**AVIS RELATIF À LA PROTECTION
CONTRE LES EVENTUELS EFFETS NOCIFS ET NUISANCES
PROVOQUÉS PAR LES RAYONNEMENTS NON IONISANTS
GÉNÉRÉS PAR DES ANTENNES ÉMETTRICES STATIONNAIRES**

Commune : CHARLEROI - Exploitant : PROXIMUS

Référence exploitant : 71RDP_01

Rapport n° 3457 / 2025

Figure 1 : Vue en plan des lieux de séjour et des points de contrôle

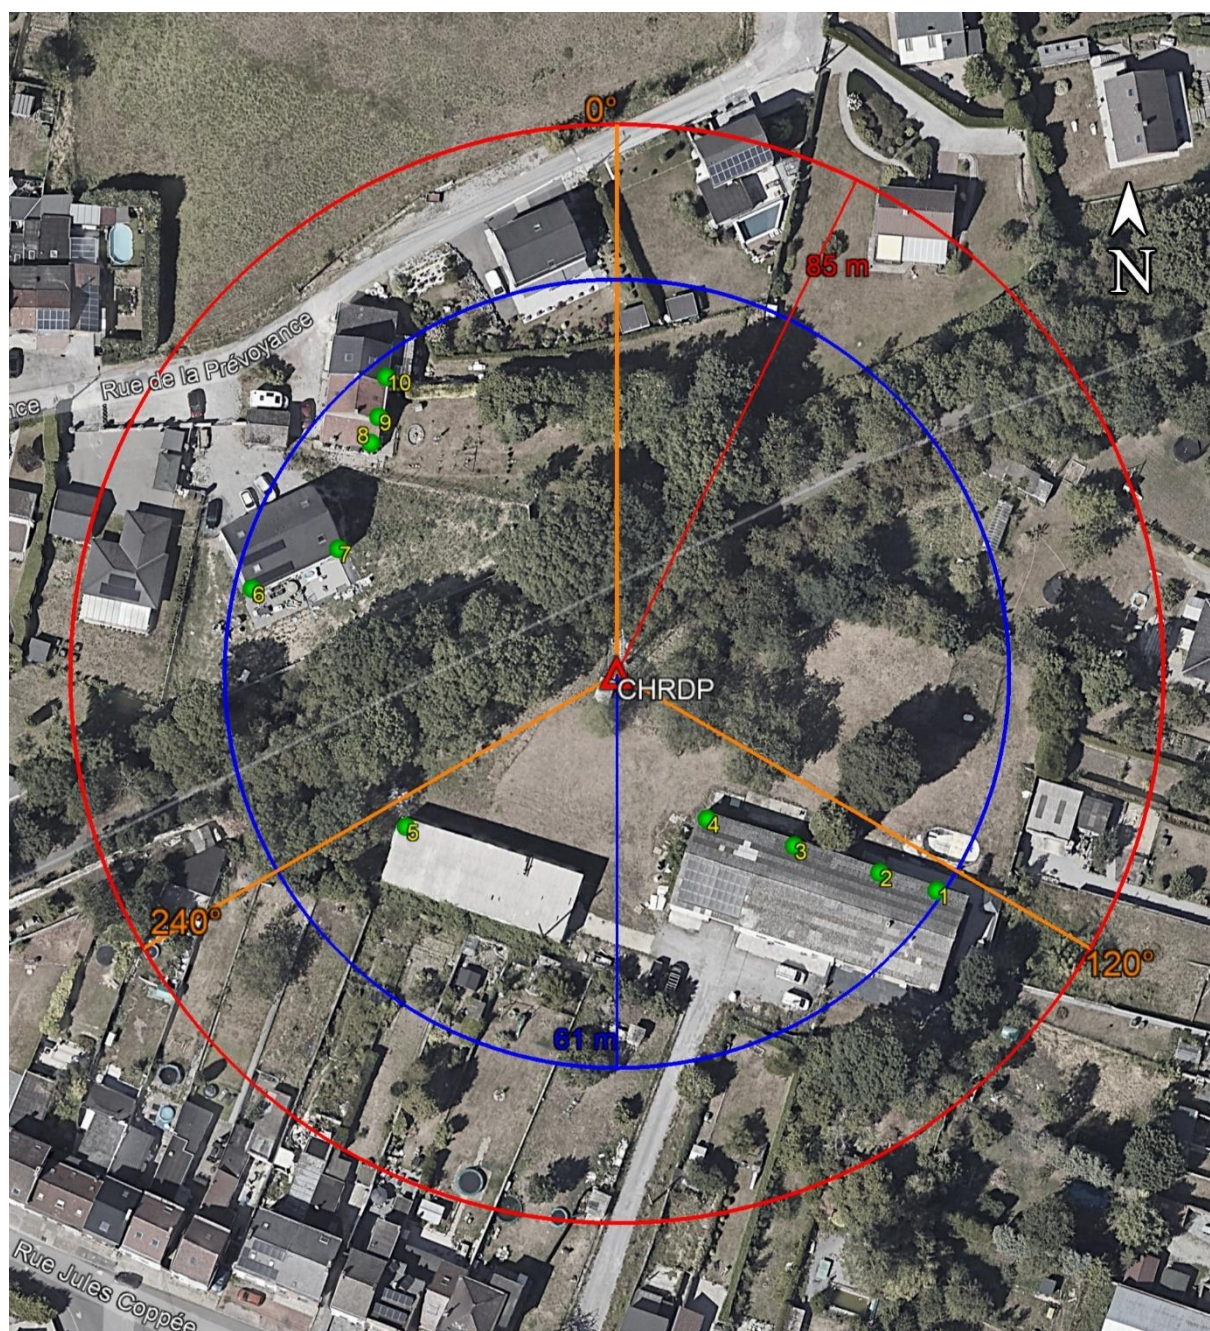
Les fréquences d'émission, la puissance rayonnée par chacune des antennes et leur gain permettent de déterminer le rayon de la zone à analyser. Tout dépassement de la limite par installation est exclu en dehors de cette zone. Le tableau 2 reprend les 35 LS² pour lesquels l'indice d'exposition est le plus élevé. Les différentes colonnes indiquent :

- le numéro du point de contrôle repris sur un des plans de la figure 1;
- le numéro du LS dans lequel se trouve le point de contrôle de la 1^{ère} colonne ;
- l'atténuation d'obstacle prise en compte pour le calcul de l'indice d'exposition dans le LS ;
- le résultat du calcul de l'indice d'exposition.

N° point de contrôle	LS	Atténuation (dB)	Indice d'exposition relatif à la limite par installation IE_i
6	LS6	3,0	0,126
10	LS10	3,0	0,101
9	LS8	3,0	0,074
8	LS8	3,0	0,061
7	LS6	3,0	0,054
2	LS1	3,0	0,045
1	LS1	3,0	0,044
5	LS5	3,0	0,038
4	LS1	3,0	0,027
3	LS1	3,0	0,026

En ce qui concerne les antennes de l'installation mentionnées dans le tableau 1, la distance maximale à laquelle la limite pourrait être atteinte, à l'extérieur, est égale à 84,9 m. S'il n'y a pas de LS à une distance inférieure, les antennes respectent forcément la limite d'immission.

Dans le cas des LS situés à l'intérieur des bâtiments, une atténuation d'obstacle est prise en compte et il en résulte que la distance maximale à laquelle la limite pourrait être atteinte se réduit à 60,6 m.

Les résultats de l'évaluation décrite au paragraphe 4 indiquent que les antennes émettrices stationnaires de l'installation faisant l'objet du présent avis ne produisent pas, dans un lieu de séjour, un rayonnement électromagnétique maximum supérieur aux limites fixées à l'article 4 du décret.

En conclusion, les antennes émettrices stationnaires faisant partie de l'installation référencée dans le paragraphe 2 et dont les caractéristiques techniques sont résumées dans le tableau 1 **respectent les limites d'immission** fixées à l'article 4 du décret du 8 décembre 2022 (M.B. du 16.12.2022) modifiant le décret du 3 avril 2009 relatif à la protection contre les éventuels effets nocifs et nuisances provoqués par les rayonnements non ionisants générés par des antennes émettrices stationnaires.
